**Dodatek č. 4 ke Smlouvě o dílo ze dne 30. 11. 2018 ve znění  
Dodatku č. 1 ze dne 25. 9. 2019, Dodatku č. 2 ze dne 26. 3. 2020 a  
Dodatku č. 3 ze dne 12. 6. 2020**

**Název projektu:** Revitalizace památky č. p. 1 v Žatci - Radnice města Žatec  
**Název stavby (dle SoD):** Obnova budovy radnice, náměstí Svobody 1 Žatec, na pozemku st. p. č. 182 v k.ú. Žatec – stavební práce  
**Číslo SoD:** 00366-ROZ/2018  
**Číslo změny:** **005**

**Obnova budovy radnice, nám. Svobody č.p. 1, Žatec - I. ETAPA**

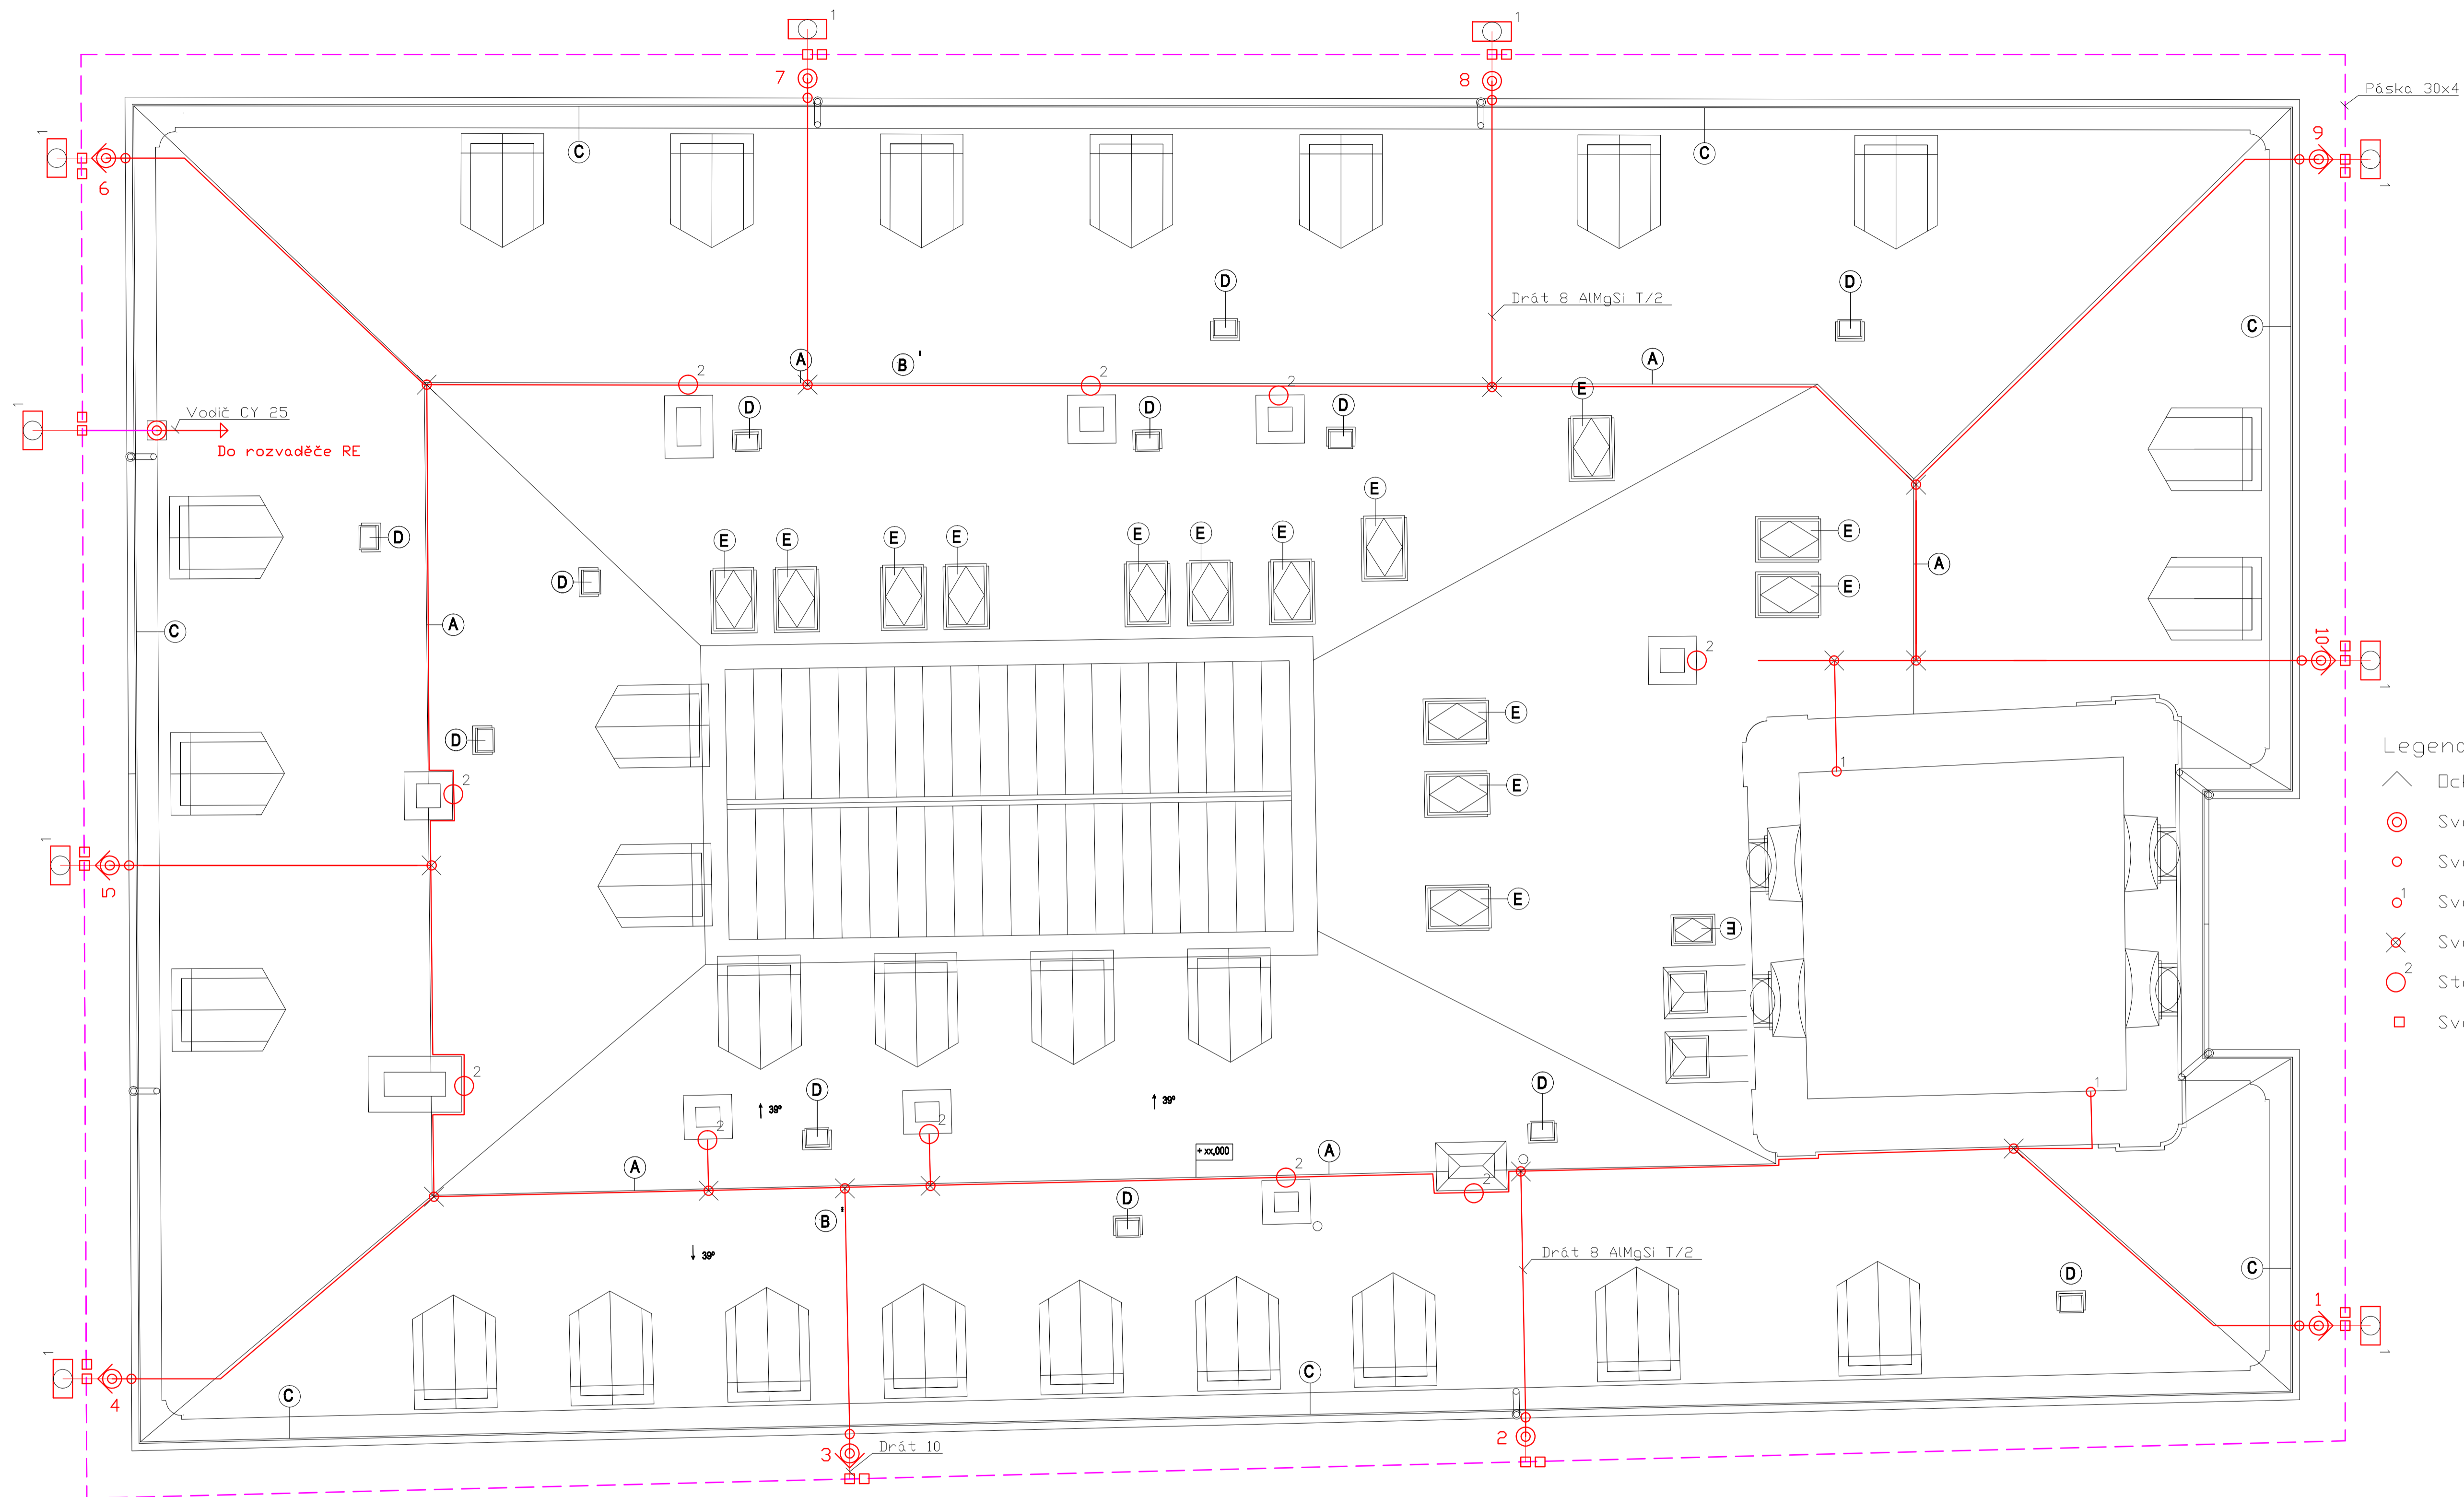
**Název změny:** **Doplnění rozsahu montáže a dodávky hromosvodu**

**Popis změny:** Před realizací stavby byla provedena revize stávajícího rozvodu hromosvodu a bylo zjištěno nedostatečné uzemnění. Proto projektant přehodnotil rozsah nového hromosvodu, který byl uveden v PD a VV a doplnil uzemňovací pásek a dle nových norem doplnil i nové svody hromosvodu.

Projektová dokumentace ke změnám v provádění stavebních prací, je-li relevantní: Projektová dokumentace aktualizovaného hromosvodu od projektanta Jána Chomy

Investor: MĚSTO ZATEC, NAM. SVOBODY 1, 438 01  
 Obsah: Zásuvkový rozvaděč RZ

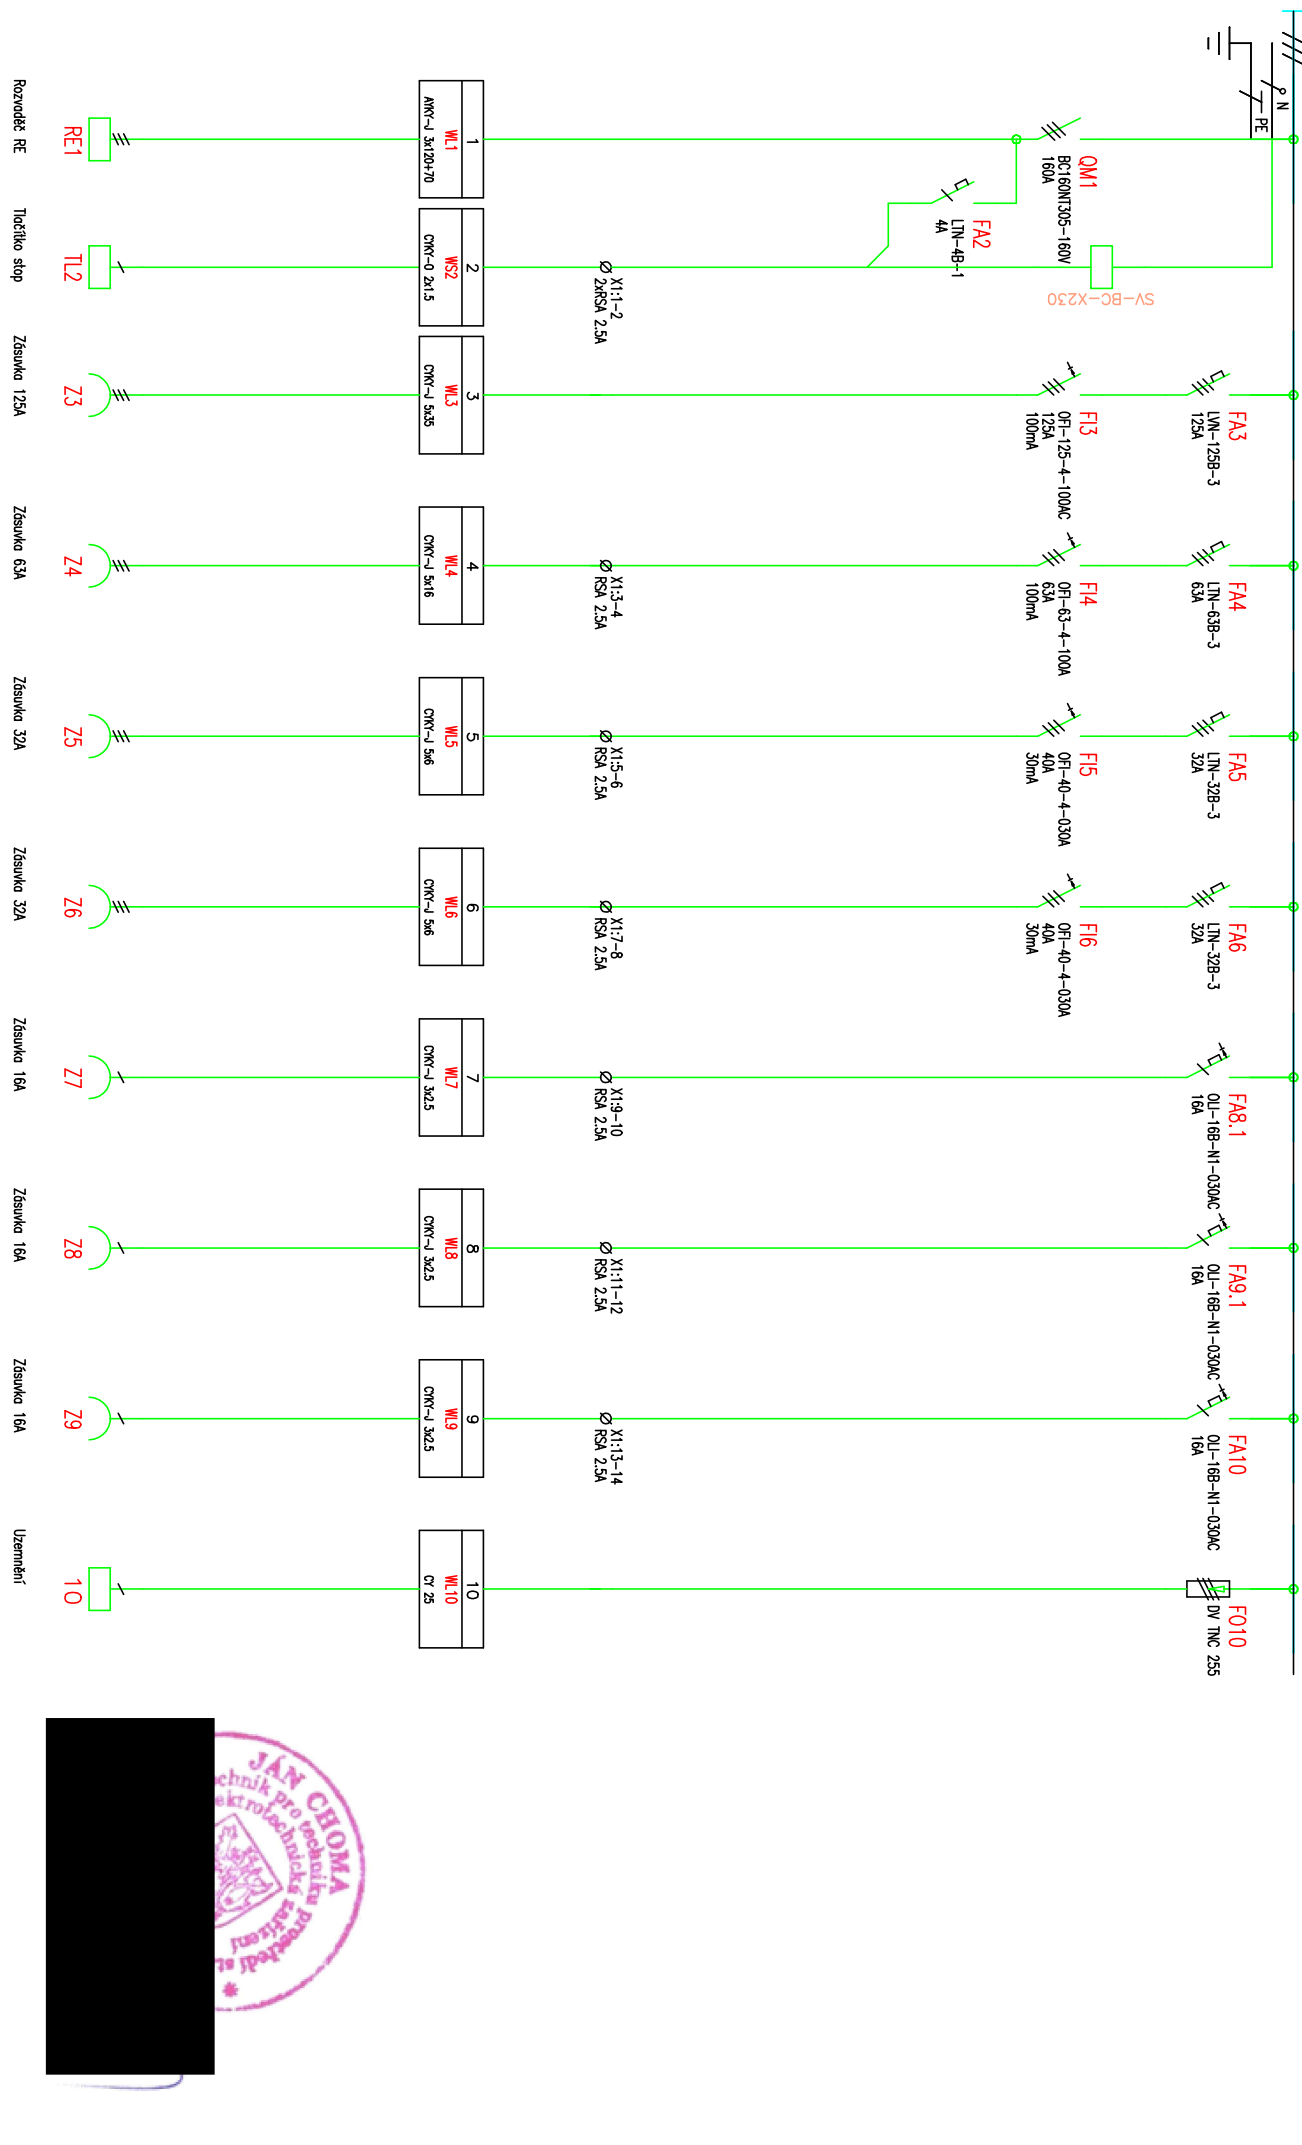
**Název změny:** **Doplnění elektrorozvaděče pro akce před radnicí**

**Popis změny:** V rámci projektu bylo osazení elektrorozvaděče měření s uložením elektropřípojky ze stávající rozpojovací skříně podél objektu radnice. Součástí však nebyl zásuvkový rozvaděč s umístěním požadovaných zásuvek pro připojení externích zařízení při akcích na náměstí. S ohledem na možnost využití tohoto rozvaděče a spojené stavební práce bylo nutné toto zařízení doplnit v průběhu stavby.

Projektová dokumentace ke změnám v provádění stavebních prací, je-li relevantní: PD zásuvkového rozvaděče od projektanta Jána Chomy
